监理工作联系单

项目名称: 西安中铁装备 1.83915MW 分布式光伏电项目

编号: ZHJL-ZTZB-011

事由: 关于装配式结构厂房施工质量的相关事宜

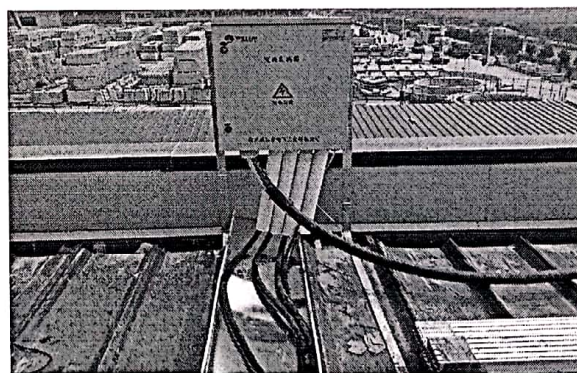
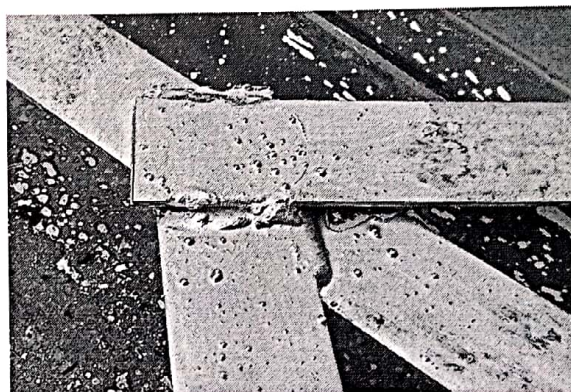
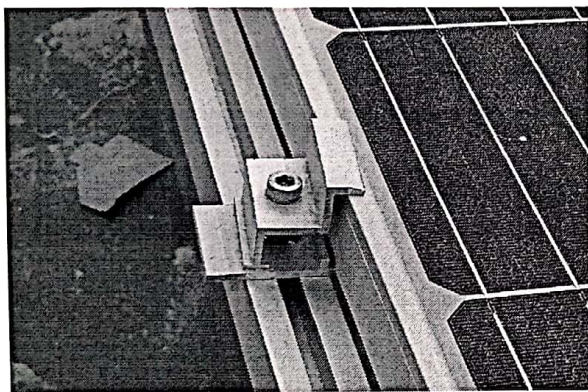
内容: 1、个别边压块没有安装到位;

2、接地扁钢焊口焊接不合格直接涂刷银粉漆;

3、逆变器、汇流箱支架和接地扁钢的所有焊口都没有刷防锈漆, 直接刷银粉漆;

4、电缆桥架和接地扁钢没有固定在屋面彩钢板上;

5、汇流箱进出线 PVC 管不垂直于屋面。

以上内容希望施工单位引起足够重视, 立即进行整改, 不要耽误后续的竣工验收。
